| 島根原子力発電所 2号炉 審査資料 | |
| 資料番号 | EP-061 改 53(説 4) |

島根原子力発電所 2号炉 可搬型重大事故等対処設備保管場所 及びアクセスルートについて

(コメント回答)

図1 地山に勾配を設けて掘削した箇所の評価結果

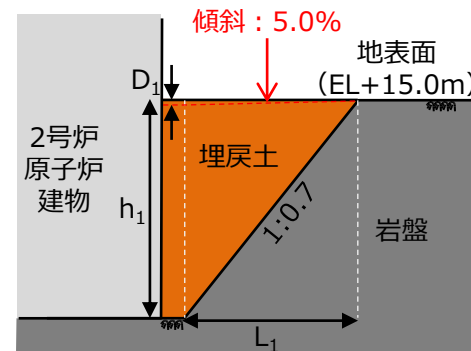
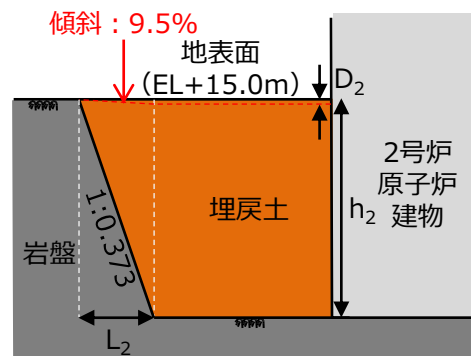
液状化による不等沈下に関し、地山と埋戻部との境界部 (地山に勾配を設けて掘削した箇所) ※について、傾斜の評価結果を詳細に説明すること。また、段差解消工事の要否についてもその根拠とともに説明すること。

地山と埋戻部との境界部 (地山に勾配を設けて掘削した箇所) について、2号炉原子炉建物周辺で2箇所抽出し、地下水位を地表面とした場合の液状化及び揺すり込みによる傾斜を評価した結果、発生する傾斜が許容値15%を下回るため、可搬型設備の通行に及ぼす影響はない。

| 番号 | 名称 | 掘削勾配 | h(m) | L(m) | D(m) | 傾斜 |
|----|------------|---------|------|------|------|------|
| 1 | 2号炉原子炉建物南側 | 1:0.7 | 19.7 | 13.8 | 0.69 | 5.0% |
| 2 | 2号炉原子炉建物西側 | 1:0.373 | 19.7 | 7.3 | 0.69 | 9.5% |

表1 地中埋設構造物の浮き上がり対策（案）

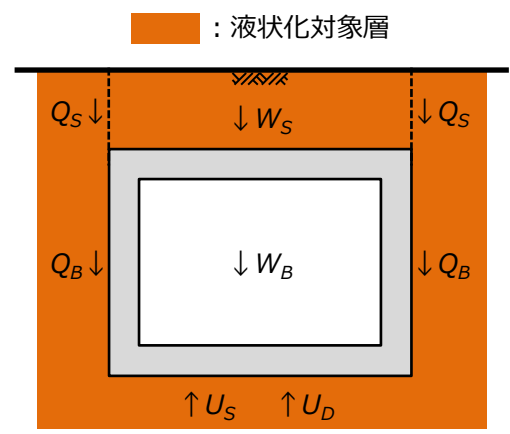
■ 指摘事項（第861回審査会合（令和2年5月18日））
 地中埋設構造物の液状化に伴う浮き上がりの評価結果について、浮き上がりを防止するための対策及び設計方法を詳細に説明すること。

■ 回答
 浮き上がりが想定される地中埋設構造物については、表1のとおり、揚圧力(U_S, U_D)に対する浮き上がり抵抗力(W_S, W_B, Q_S, Q_B)の不足分を補うため、構造物周辺の地盤改良やコンクリート置換、またはカウンターウェイトを設置する対策を実施する方針とする。

図3 影響評価方法選定フロー

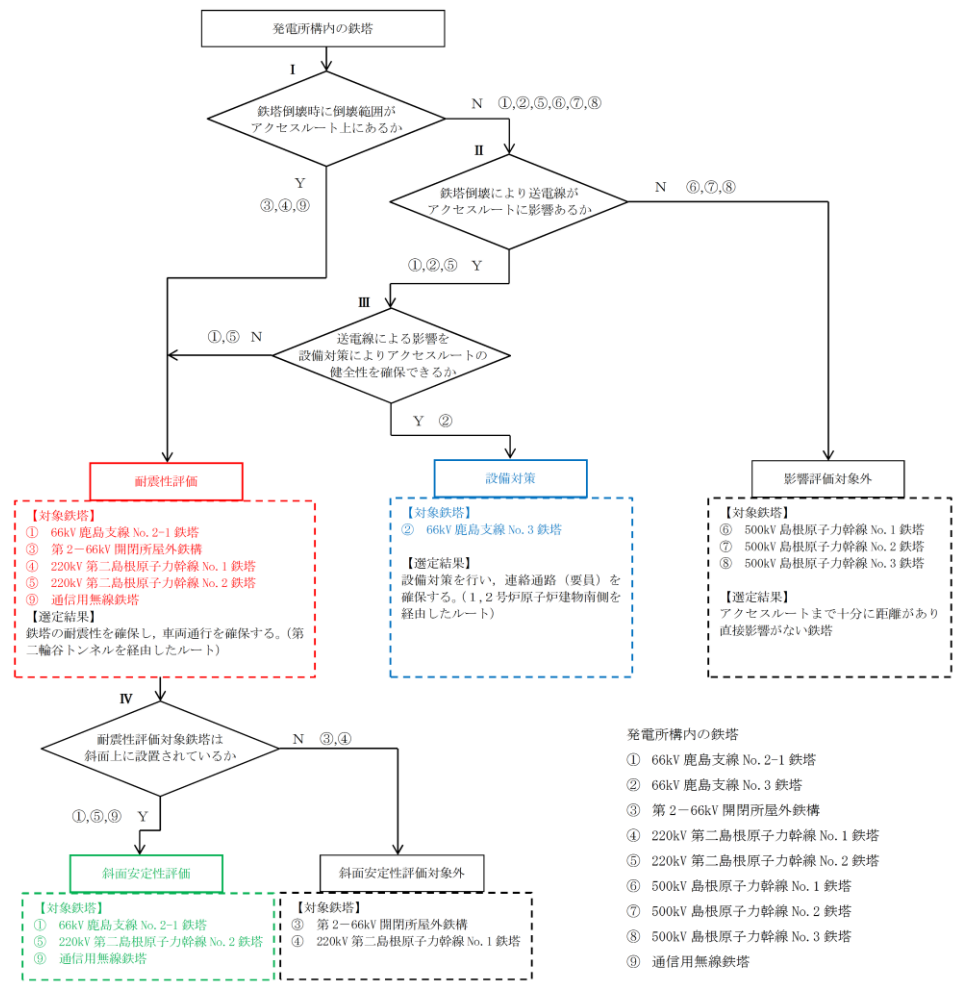
敷地内の鉄塔について、耐震評価の流れや考え方を詳細に説明すること。その際、各鉄塔の種別、系統、構造形状、地盤構造、支持地盤の概要を示した上で、どのような損傷モードを考え評価しているかを説明すること。

- I 鉄塔の倒壊範囲がアクセスルートに影響があるかを確認する。
- II 鉄塔倒壊による送電線落下によりアクセスルートに影響あるかを確認する。
- III 送電線落下によるアクセスルートへの影響を設備対策により対処できるかを確認する。

- IV 更に、耐震性評価を行う鉄塔については、斜面上に設置されているかを確認する。

図1 海を水源とした対応手順 概略図

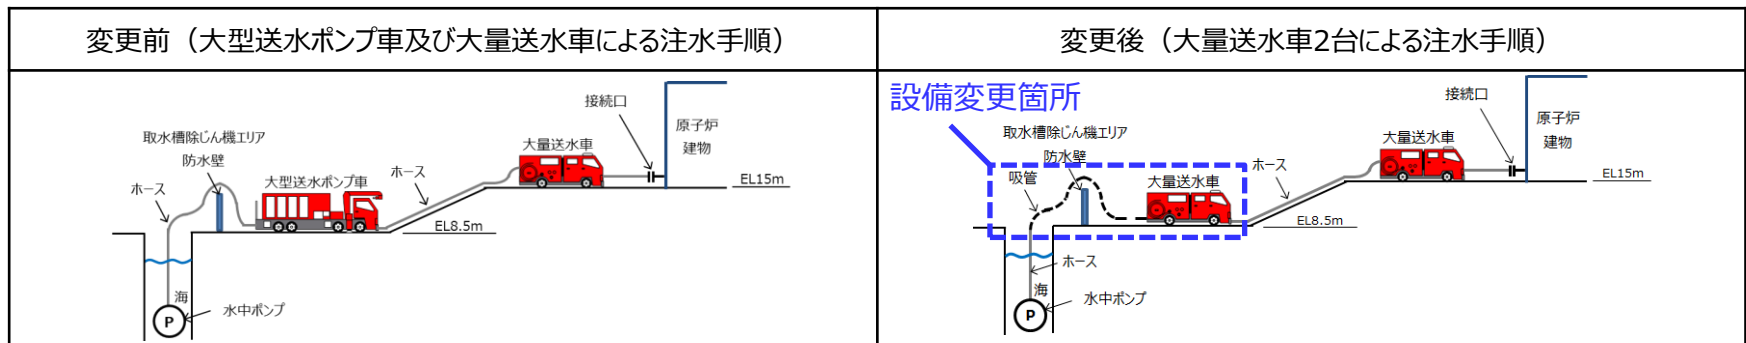
海を水源とした場合の注水について、所要時間を短縮する取り組みについて、実績を含めて説明すること。

- 従来の海水取水用の大型送水ポンプ車は、海水を取水するための水中ポンプが大きく、運搬・設置作業に時間を要するため、作業時間の短縮が見込める大量送水車を使用する。
- 大量送水車を使用して海水取水にあたって、基準津波による引き波時において海水面が低下すると、水中ポンプの揚程が不足し海水取水できなくおそれがあったため、ホースの一部を吸管に変更し、ポンプの吸引力を利用することで、揚程を確保する。
